Oggetto osservazioni eolico Pitigliano RWE

con la presente si inviano le Osservazioni contro il Progetto di un impianto eolico codice procedura ID_VIP/ID_MATTIM: 1269 denominato

"Pitigliano" ubicato nei comuni di Pitigliano (GR) e Sorano (GR) costituito da 20 (venti) aerogeneratori di potenza nominale 7,0 MW per un totale

Immagine 1. Vincoli ex art. 136 del CBC dal PIT della Regione Toscana e zona approssimativa dove è progettato l'impianto industriale.

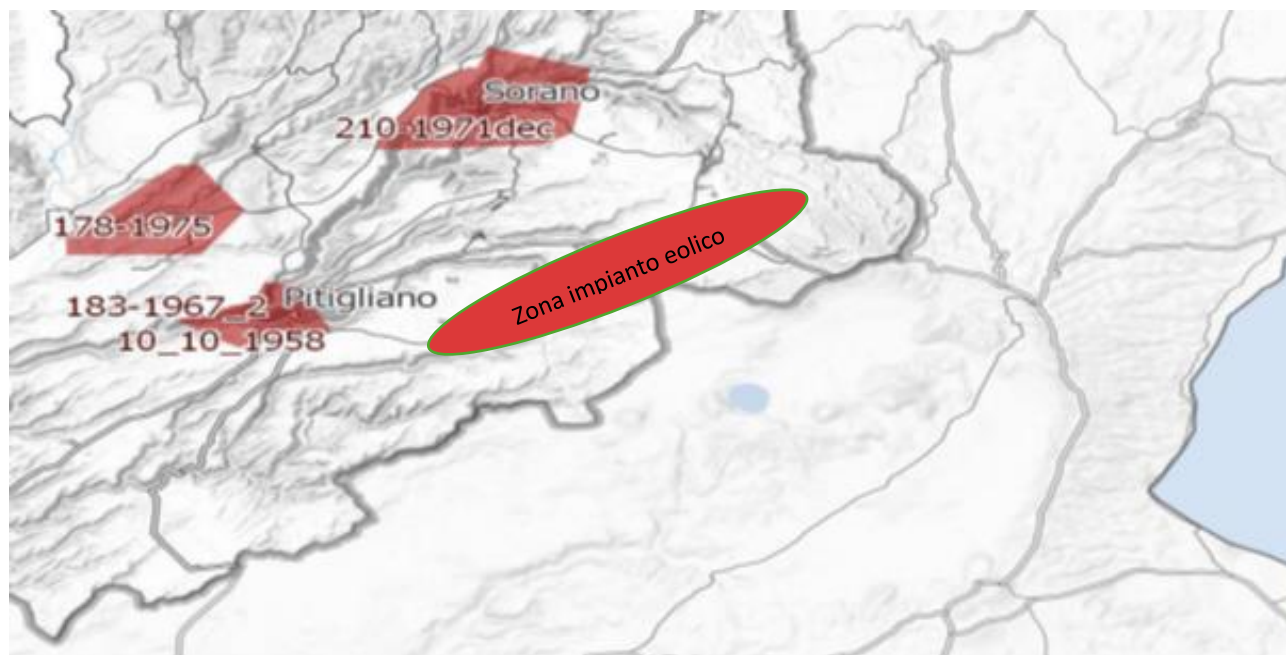
Inoltre, come sostiene la Proponente parte dell'impianto si verrebbe a trovare a 3,5 km dal centro abitato di Sorano. Infatti, tre degli aerogeneratori WTG 08, 09, 10 sono addirittura all'interno delle fasce di rispetto dei 3 km del suo vincolo paesaggistico di notevole interesse pubblico ex art 136 del CBC. Si evidenzia che così si crea

un'ulteriore incompatibilità con la tutela del Paesaggio.

Immagine 3. Cumulo di una parte di impianti eolici, fotovoltaici e geotermici industriali in progettazione ed esistenti intorno all’eolico industriale “Pitigliano”.

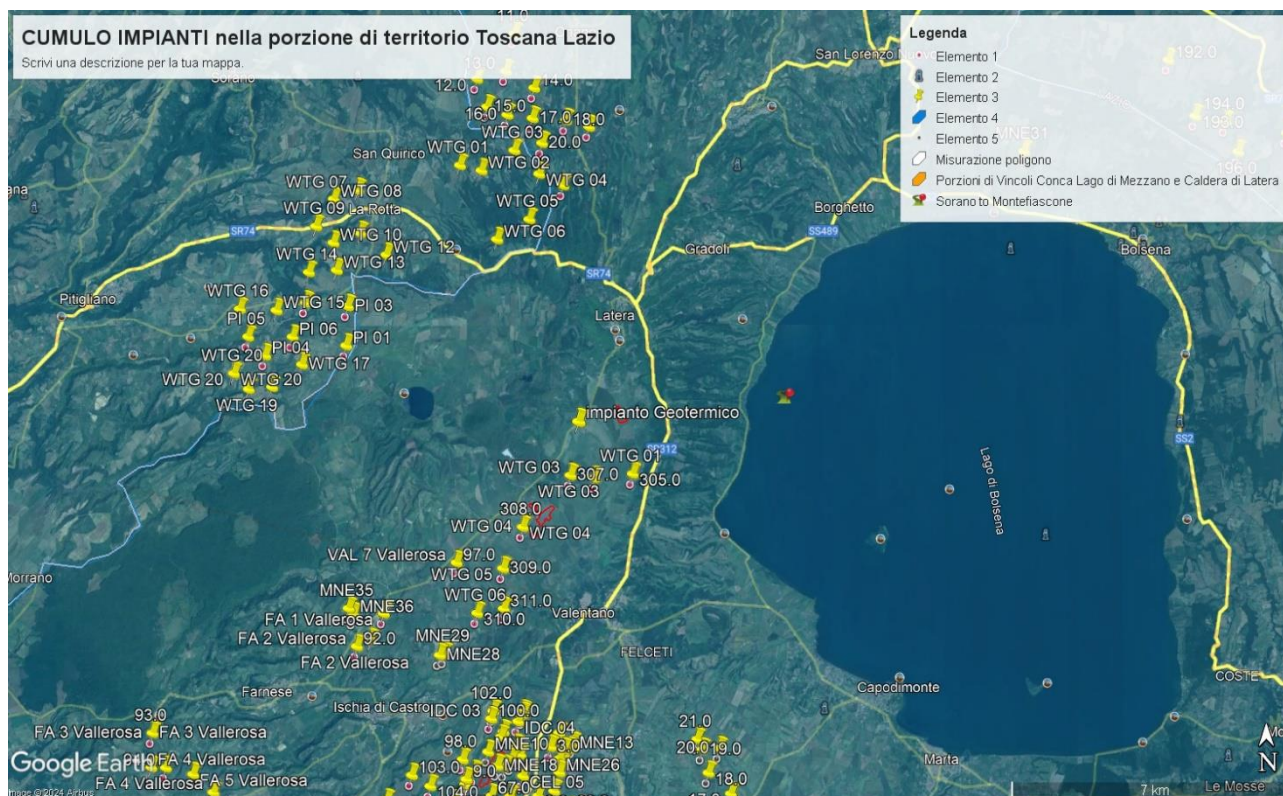
Beni Culturali “*Ambito paesaggistico, geologico e geomorfologico dell’orlo della caldera di Latera ...*” Non vengono nemmeno citati gli impianti eolici in progetto al MASE, il “Rempillo” (6 aerogeneratori) e un altro in verifica amministrativa di 14 aerogeneratori e 72, 6 MW. Ad oggi nei territori di Pitigliano, Sorano e in quello limitrofo potenzialmente potrebbero essere insediati 40 aerogeneratori alti 200 metri e larghi 170. Ma la proponente non cita neanche altri impianti che creerebbero il cumulo e quindi maggiore impatto. Infatti, sul territorio della “Città del Tufo” (Sorano e Pitigliano) impatterebbero anche l’impianto eolico “Montarzo” di Onano con 13 aerogeneratori con le dimensioni ricordate, l’altro eolico industriale nel territorio di Valentano con sette aerogeneratori (stesse dimensioni), gli impianti di Farnese con un minieolico di 3 Torri alte 60 metri già installate in località Poggio del Crognolo e l’impianto eolico industriale “Vallerosa” (7 aerogeneratori alti 200 metri e larghi 158 metri) in procedura VIA presso la Regione Lazio. Inoltre, altri impianti del minieolico già presenti a Valentano, Cellere e Piansano e due progetti eolici industriali con le stesse dimensioni (200 m x 170 m) nel Comune di Ischia di Castro. La valutazione del cumulo non prende neanche in considerazione gli impianti industriali di fotovoltaico e agrivoltaico in progetto a Farnese, Valentano, Ischia di Castro, Cellere. L’impianto geotermico in procedura Via al MASE, progettato nella Caldera di Latera. Quindi è stata effettuata una valutazione del potenziale impatto cumulativo non veritiera a dispetto di quanto affermato dalla proponente che sostiene di aver preso in considerazione uno spazio di 10 km intorno al suo impianto per gli impatti che si creerebbero.
